Modulo per la presentazione delle osservazioni per i piani/programmi/progetti sottoposti a procedimenti di valutazione ambientale di competenza statale

ID: Codice procedura13034

“Progetto di un nuovo parco eolico, denominato "Energia Sorano", costituito da n.8 aerogeneratori, ciascuno di potenza nominale pari a 6,2 MW, per una potenza complessiva di 43,4 MW da realizzarsi nel comune di Sorano (GR) e relative opere di connessione”

TESTO DELLE OSSERVAZIONI

Immagine 1. Cumulo di una parte di impianti eolici, fotovoltaici e geotermici industriali in progettazione ed esistenti intorno all'eolico industriale “Energia Sorano”.

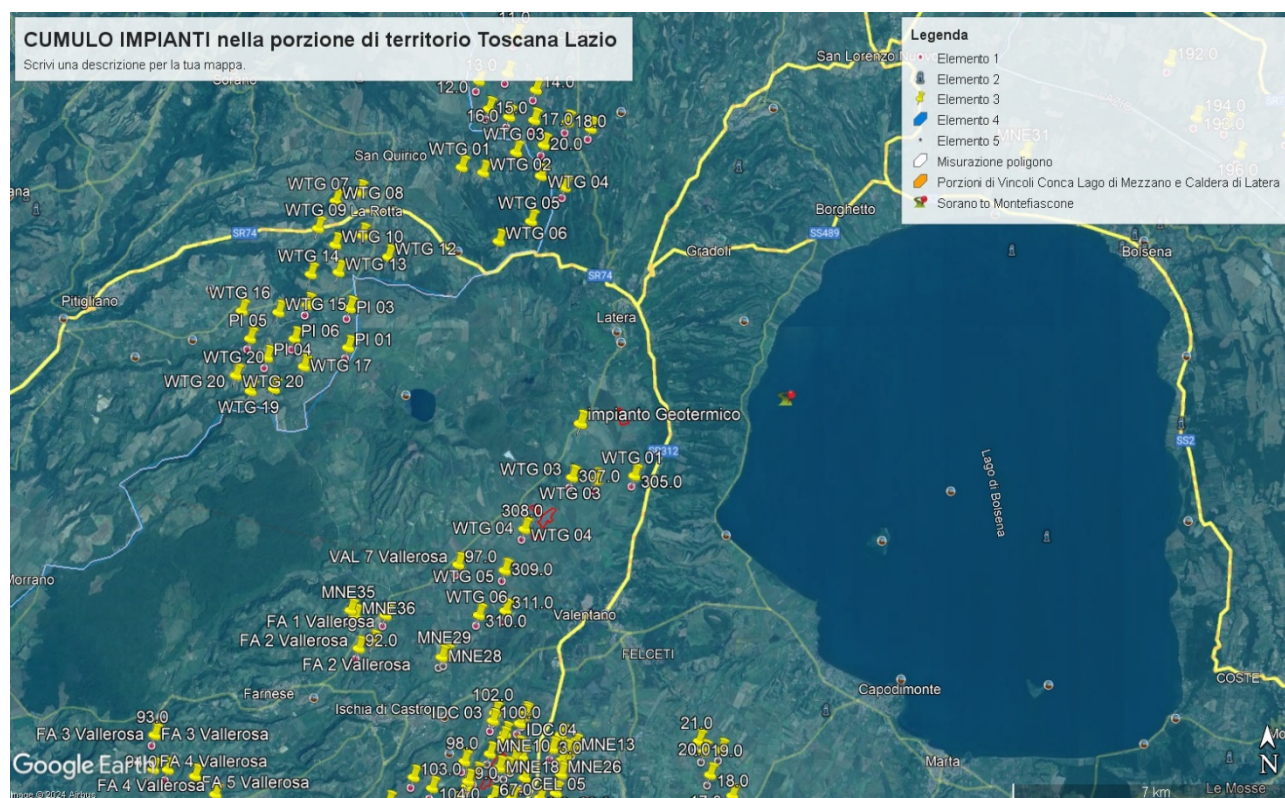
quelli sui Beni Culturali, Paesaggistici, Naturalistici e Culturali, ecc. Viene detto che la valutazione dell'impatto visivo dovrà essere effettuata tenendo conto "degli **elementi caratterizzanti e qualificanti il paesaggio**, effettuata alle **diverse scale di studio (vasta, intermedia e di dettaglio...**". Le analisi debbono non solo definire l'area di visibilità dell'impianto eolico industriale, **ma anche il modo in cui l'impianto viene percepito all'interno del bacino visivo**. Le analisi visive debbono inoltre tener in opportuna considerazione **gli effetti cumulativi derivanti dalla compresenza di più impianti**". Nella Relazione Paesaggistica e nello Studio di Impatto Ambientale prodotte dalla proponente non vengono nemmeno citati gli impianti eolici in progetto al MASE, del territorio di Pitigliano "Pian di Murrano-La Rotta" del Gruppo *Visconti-Pitigliano s.r.l.* con 14 aerogeneratori e potenza di 72,6 MW) e soprattutto non viene citato un altro impianto eolico industriale denominato "***Pitigliano***" e ubicato nei comuni di ***Pitigliano (GR) e Sorano (GR) costituito da 20 (venti) aerogeneratori di potenza nominale 7,0 MW per un totale di 140,0 MW*** di cui **otto aerogeneratori ricadono nel territorio del Comune di Sorano**. Ad oggi nei territori di Pitigliano, Sorano e in quello limitrofo potenzialmente potrebbero essere insediati 40 aerogeneratori alti 200 metri e larghi 170. Oltre a questi sul territorio della "Città del Tufo" (Sorano, Sovana e Pitigliano) e in particolare su Sorano impatterebbe anche l'impianto eolico "Montarzo" di Onano con 13 aerogeneratori con le dimensioni ricordate, l'altro eolico industriale nel territorio di Valentano con sette aerogeneratori (stesse dimensioni), gli impianti di Farnese con un minieolico di 3 Torri alte 60 metri già installate in località Poggio del Crognolo e l'impianto eolico industriale "Vallerosa" (7 aerogeneratori alti 200 metri e larghi 158 metri) in procedura VIA presso la Regione Lazio.. Quindi è stata effettuata una valutazione del potenziale impatto visivo e cumulativo non veritiera a dispetto di quanto affermato dalla proponente che sostiene di aver preso in considerazione uno spazio di 10,3 km

Nella Parte IV delle Linee guida citate al punto 16.1, nello stabilire i requisiti per la valutazione positiva dei progetti nel procedimento di VIA si parla di individuazione delle aree idonee per l'insediamento degli impianti tenendo conto di aree degradate da attività antropiche pregresse o in atto (brownfield) tra cui siti industriali, cave, discariche, siti contaminati. Stessa raccomandazione viene ribadita anche nell'art.20 del D.Lgs n. 199/2021. Ma appare inascoltata dalla proponente che sostiene che il suo impianto industriale non è incompatibile con il territorio nonostante le numerose incompatibilità paesaggistiche, culturali, economiche e naturalistiche.

Analisi delle Pale Eoliche in Progetto ed Esistenti

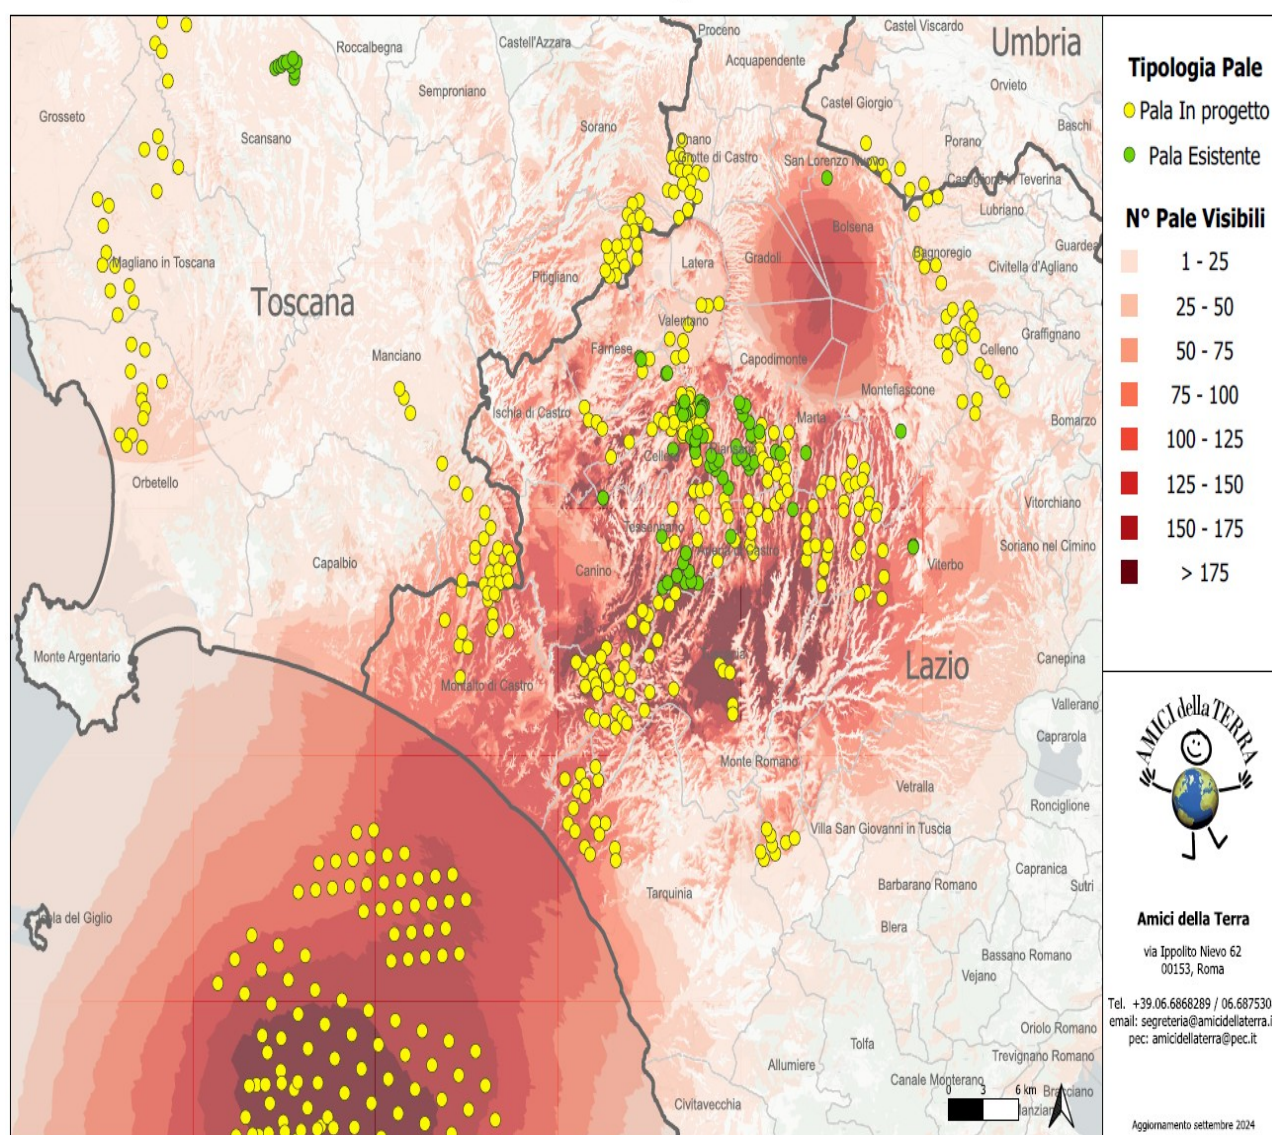
In questa elaborazione sono visibili **621** pale, di cui **540** in progetto e **79** esistenti. Del totale, **7** ricadono in Umbria, **92** in Toscana e **522** nel Lazio.

Le **540** pale in progetto sono suddivise in **42** progetti, **1** in Umbria, **8** in Toscana e **33** nel Lazio.

Delle **218** pale off-shore previste al largo di Tarquinia, solamente **92** sono visibili in questa elaborazione. Le restanti sono poco più a Sud.

Se agli impianti eolici rappresentati qui sopra che non comprendono sia l'impianto eolico Pitigliano di 20 pale e le altre 14 pale del progetto eolico Pian di Morrano – La Rotta e neanche gli 8 aerogeneratori di “Energia Sorano” ad essi si aggiungono le migliaia di ettari (7000 fin’ora) di territorio occupato dagli impianti fotovoltaici e agrivoltaici e dalle altre tipologie di impianti, appare chiaro il numero spropositato degli impianti FER nella bassa toscana e nella Tuscia.

Cartografia della Rete Ecologica Natura 2000 tratta dall' "Ambito 20 Bassa Maremma e ripiani tufacei" del PIT Toscana.

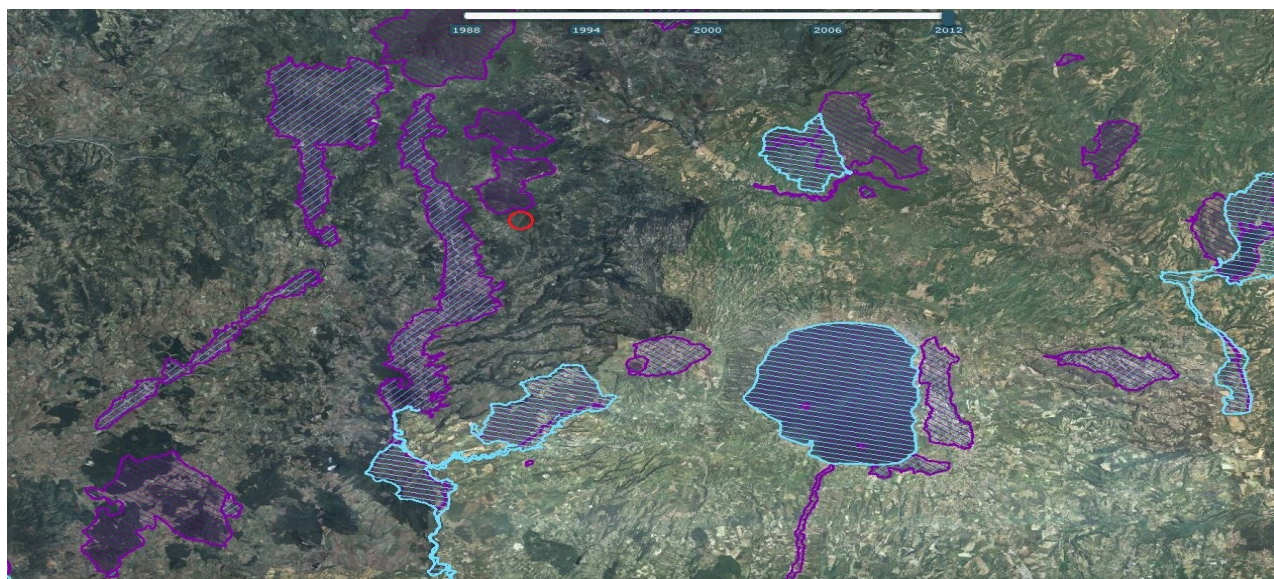
Dalla cartografia estratta dal PIT della Regione Toscana, Ambito 20 “Bassa Maremma e ripiani tufacei” riprodotta nella pagine seguente, si evince chiaramente che l’impianto eolico Energia Sorano è fortemente impattante sulla Rete Ecologica europea “Natura 2000” senza contare che oltre ai siti e ai corridoi ecologici regionali si verrebbe a trovare anche ad interferire pesantemente con la direttrice di connettività ecologica interregionale che vede interessate le ZPS nonchè IBA di Selva del Lamone e Monti di Castro e il Lago di Bolsena, la Zps Caldera di Latera ed altri. Impatti che verrebbero aumentati dalla notevole taglia degli aerogeneratori progettati inoltre ad un’altitudine di 830-950 metri.

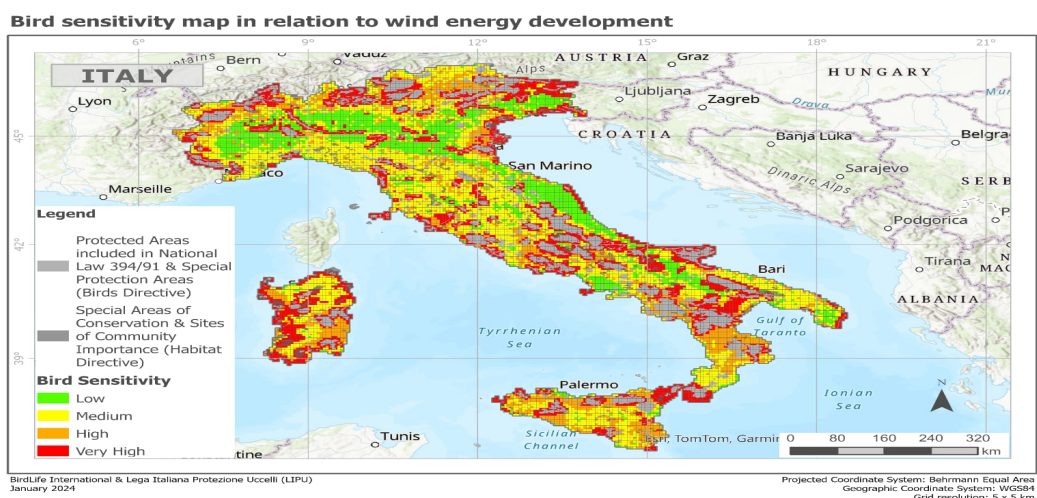
La mappa elaborata dalla LIPU di cui si riproduce anche un particolare è a ulteriore autorevole riprova che l'assenza di interferenze con i siti della Rete Natura 2000 sostenuta dalla proponente è profondamente errata. Infatti dal particolare della mappa, riportato qui sotto, se confrontato con i colori della legenda della mappa completa si evince facilmente che la zona in cui si verrebbe ad insediare l'impianto industriale è a media (giallo), alta (arancione) e veramente alta sensibilità (rosso) per l'avifauna.

Il cerchio blu nell'immagine indica la zona in cui ricadrebbe l'impianto eolico industriale "Energia Sorano".

OSSERVAZIONE 9. Vincolo idrogeologico.

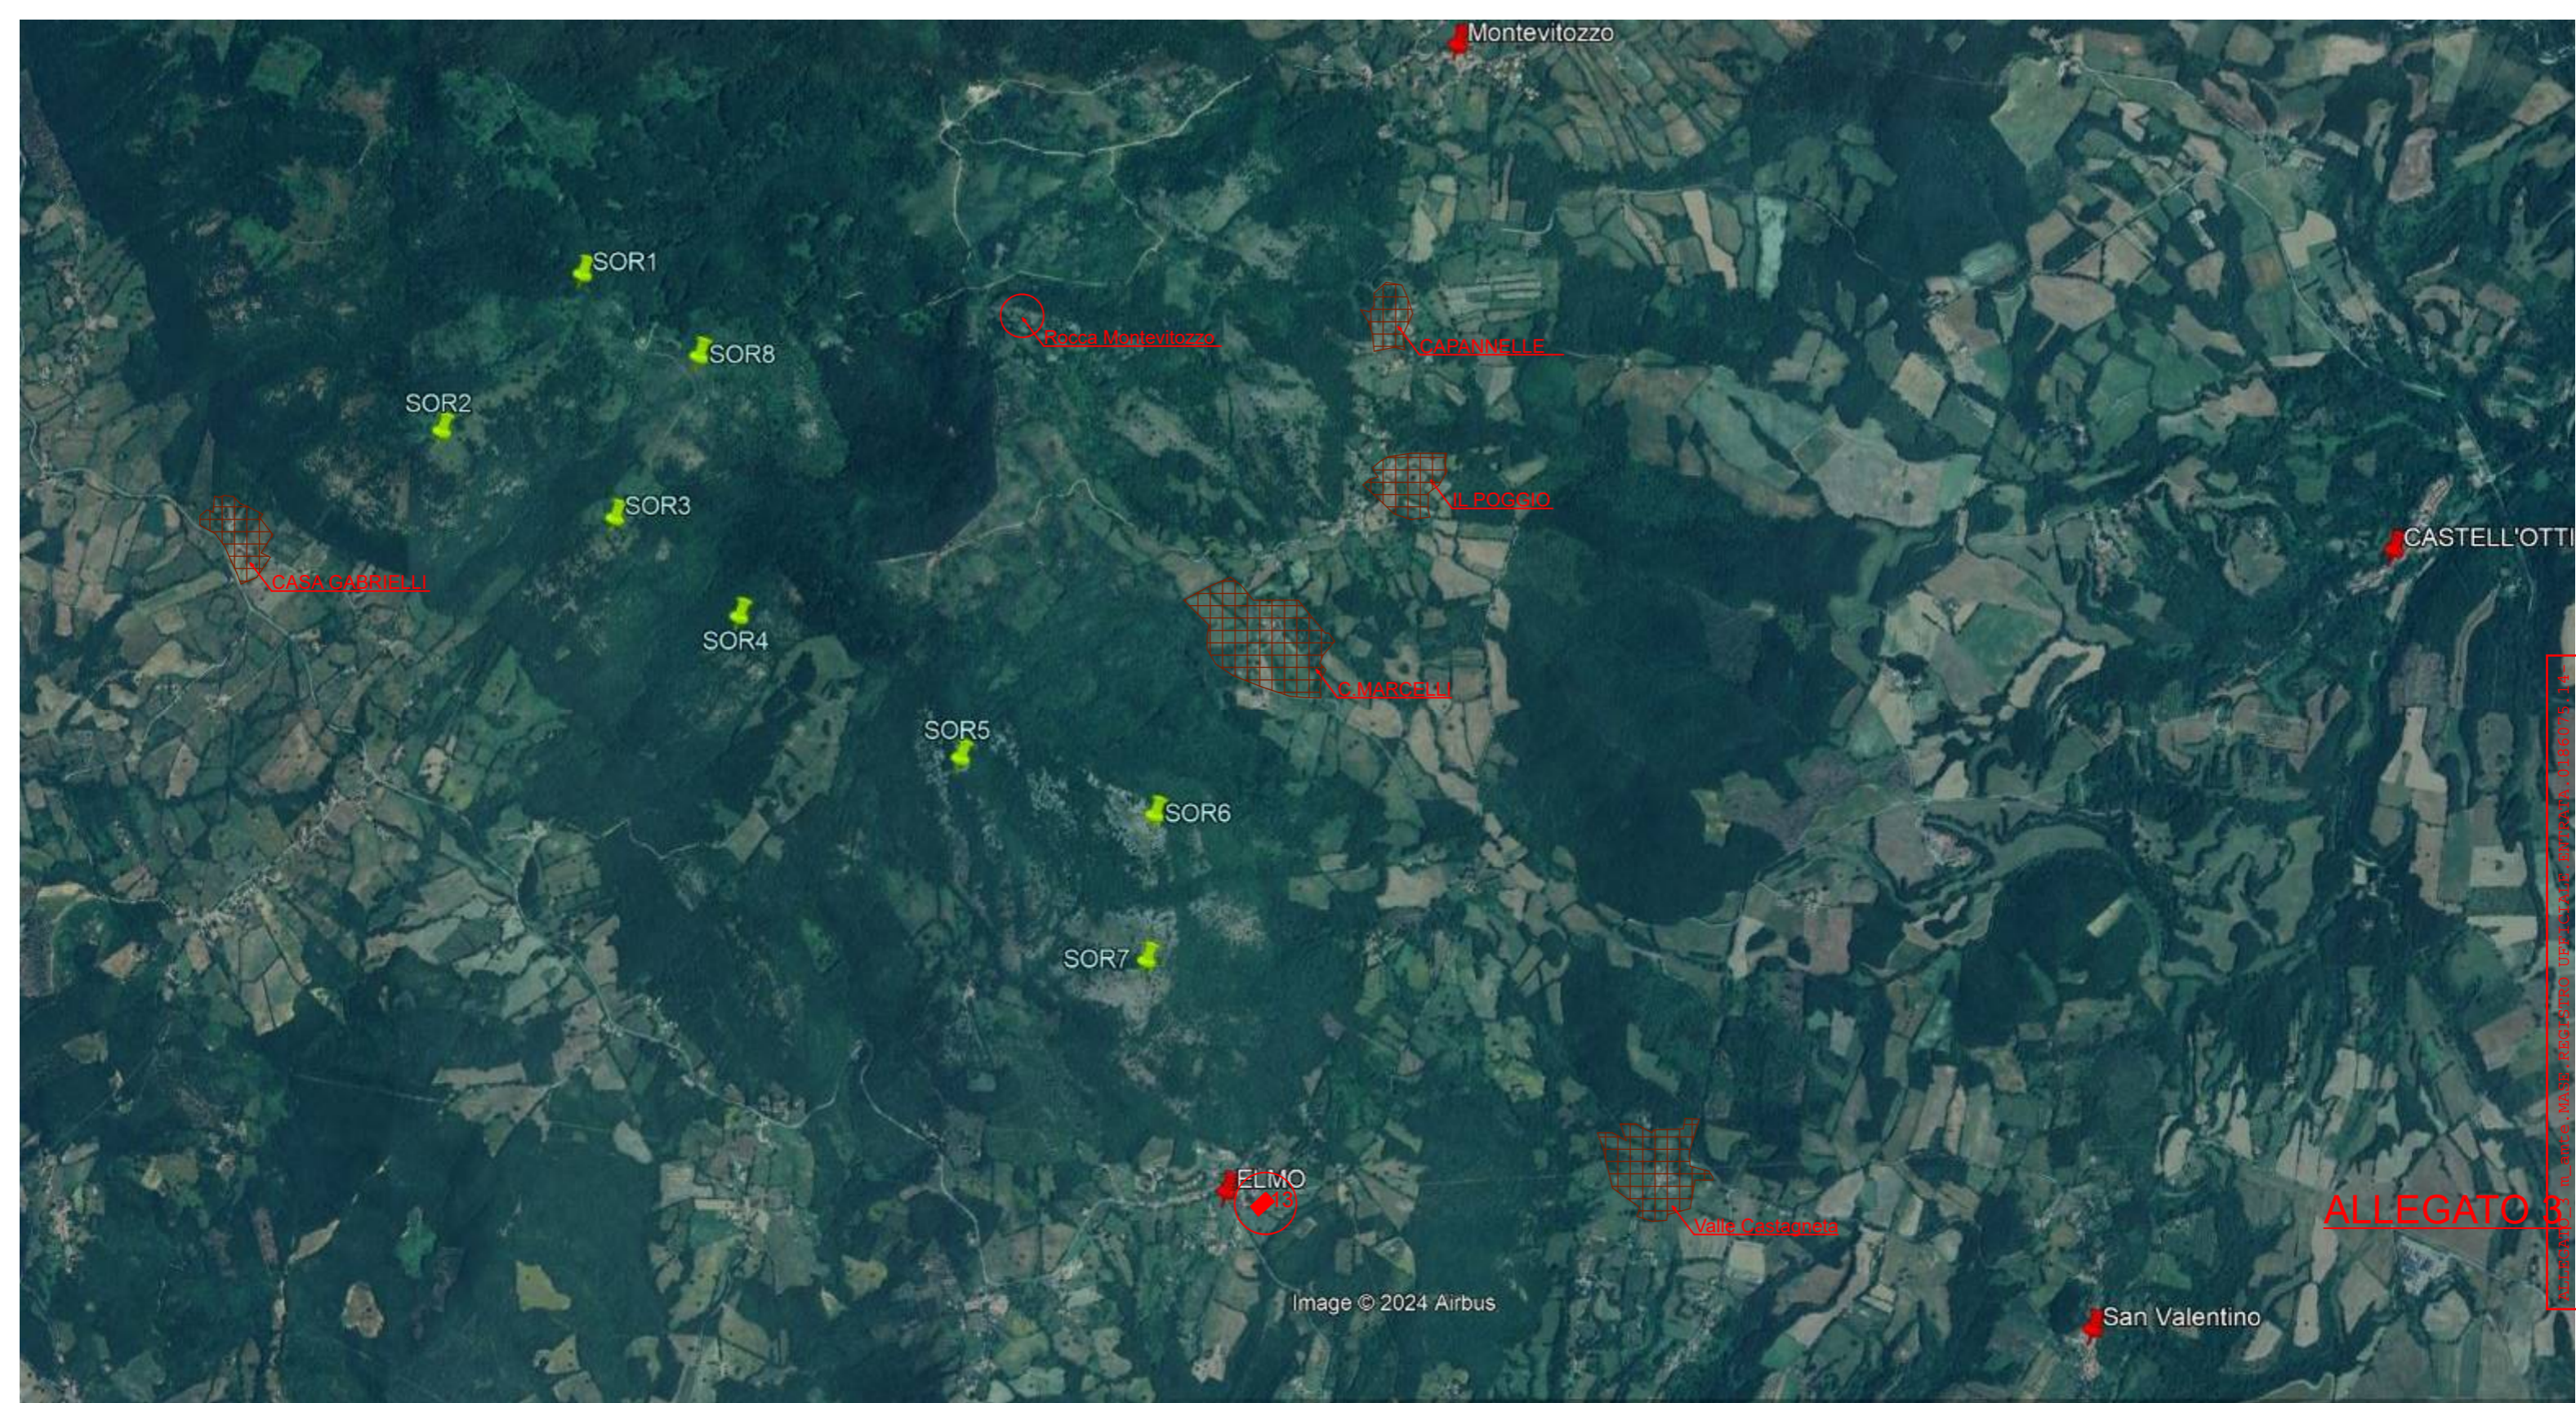
Il progetto insiste su un'area vincolata dal 1923 per protezione idrogeologica, con rischi legati a interventi sul terreno come disboscamenti e scavi.

Gran parte delle opere in progetto cade in area riconosciuta a protezione idrogeologica sin dall'R.D. 3267 del 1923, confermata come area boscata nel 2016 e con DCR 93/2018 con conseguente vincolo idrogeologico. Il Vincolo idrogeologico sottopone a tutela le aree territoriali che per effetto di interventi quali, ad esempio, disboscamenti o movimenti di terreno, scavi per plinti, allargamenti dei tratturi possono, con danno pubblico subire denudazioni, perdere la stabilità o turbare il regime delle acque).
